## リコール届出一覧表

リコール届出番号	外 - 2706	リコール開始日：平成 30 年 8 月 9 日		
届出者の氏名又は名称	プジョー・シトロエン・ジャポン株式会社 代表取締役 クリストフ プレヴォ (製作国： フランス共和国) (製作者名： オート Mobil・プジョー) (問い合わせ先： 0120-840-240 プジョーコール)			
不具合部位 (部品名)	燃料装置 (燃料パイプ)			
基準不適合状態にあると認める構造、装置又は性能の状況及びその原因	燃料パイプとフロアアンダーカバーの間隙が少ないため、組付け誤差により燃料パイプがフロアアンダーカバーに接触するものがある。そのため、走行中のフロアアンダーカバーの振動により、燃料パイプが損傷し、最悪の場合、燃料パイプに穴があき燃料が漏れるおそれがある。			
改善措置の内容	全車両、燃料パイプに保護材を取付ける。また、燃料パイプが損傷していた場合は、当該パイプを良品に交換する。			
不具合件数	0 件	事故の有無	0 件	
発見の動機	本国からの情報による。			
自動車使用者及び自動車分解整備業者に周知させるための措置	<ul style="list-style-type: none"> <li>● 使用者 : 電話・ダイレクトメールにて通知する。</li> <li>● 自動車分解整備事業者 : 日整連発行の機関誌へ掲載する。</li> <li>● 対策実施済車両 : 対策済車両には、運転者席側ドア開口部のドアロックストライカー付近に外-2706のステッカーを貼付する。</li> </ul>

## 改善箇所説明図

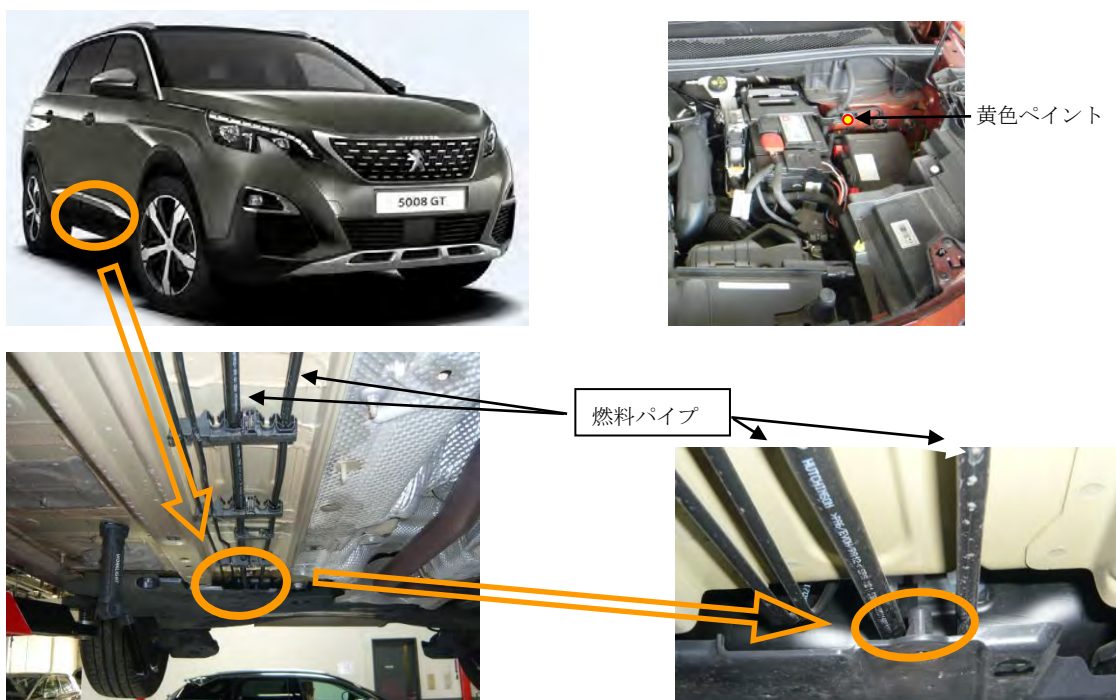
燃料パイプとフロアアンダーカバーの間隙が少ないため、組付け誤差により燃料パイプがフロアアンダーカバーに接触するものがある。そのため、走行中のフロアアンダーカバーの振動により、燃料パイプが損傷し、最悪の場合、燃料パイプに穴があき燃料が漏れるおそれがある。

全車両、燃料パイプに保護材を取付ける。また、燃料パイプが損傷していた場合は、当該パイプを良品に交換する。
